INFORME N° 258-2020-SENACE-PE/DEAR

ASUNTO : Evaluación del Primer Informe Técnico Sustentatorio del *Estudio de Impacto Ambiental de la Planta de Beneficio a 1750 TMD de la U.O. Arcata para el proyecto "Remodelación del Depósito de Concentrados Matarani"*, presentado por Compañía Minera Ares S.A.C.

Figura N° 1. Secciones A-A' y B-B' del plano del componente propuesto

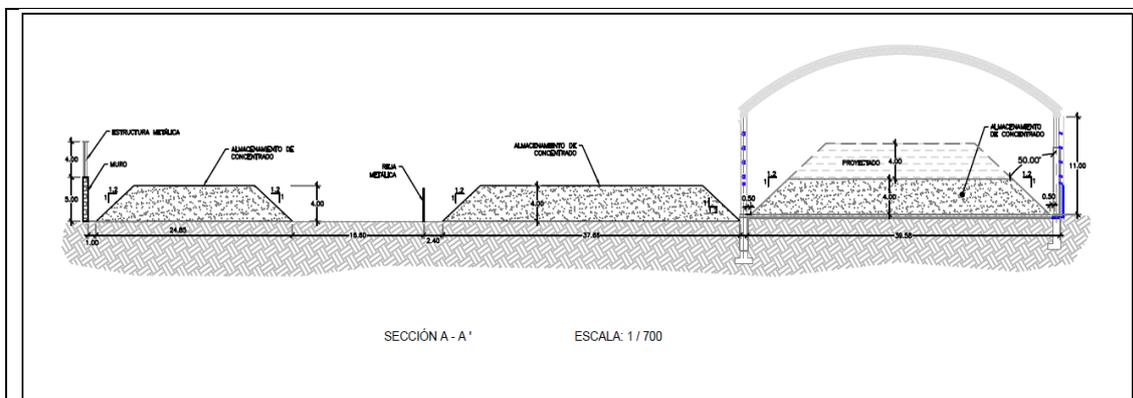
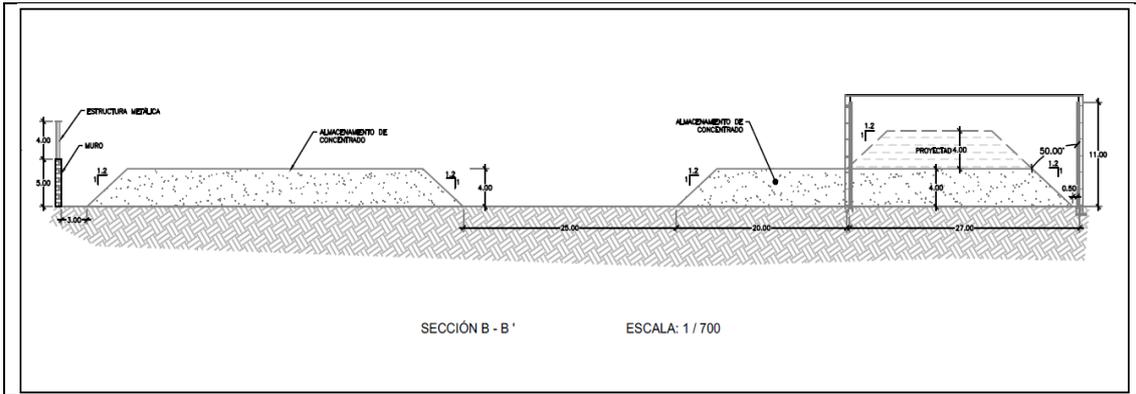
14	<p>En el ítem 9.7.2 Descripción de los componentes a modificar, el Titular:</p> <p>a) En la sección 9.7.2.1. Almacén de concentrados, señala: "...en el EIA de 31 988,95 m³ (volumen estimado según características aprobadas) a 37 720,79 m³."; así como "...se propone modificar el ángulo de reposo de 40° a 45°, tal como..."; sin embargo, las referidas citas no son acompañadas con el respectivo sustento</p>	<p>Se requiere que el Titular:</p> <p>a) Presente el sustento del cálculo estimado del aumento en los volúmenes de almacenamiento en base a las características del concentrado a almacenar y las condiciones de almacenamiento propuestas; asimismo, deberá sustentar la estabilidad física de la configuración de almacenaje propuesta para el ángulo de reposo a 45° tanto para la condición estática</p>	<p>El Titular:</p> <p>a) En relación con el cálculo estimado sustenta el mismo en base al área de cada zona, el ángulo de reposo y las alturas (características indicadas en el EIA) las cuales de manera se diseñaron en 3D civil lo cual permitió el volumen de cada ruma en bases a las características indicadas, cabe recordar que la operación del depósito de Matarani es la misma por lo que las</p>	<p>a) Sí b) Sí c) Sí</p>
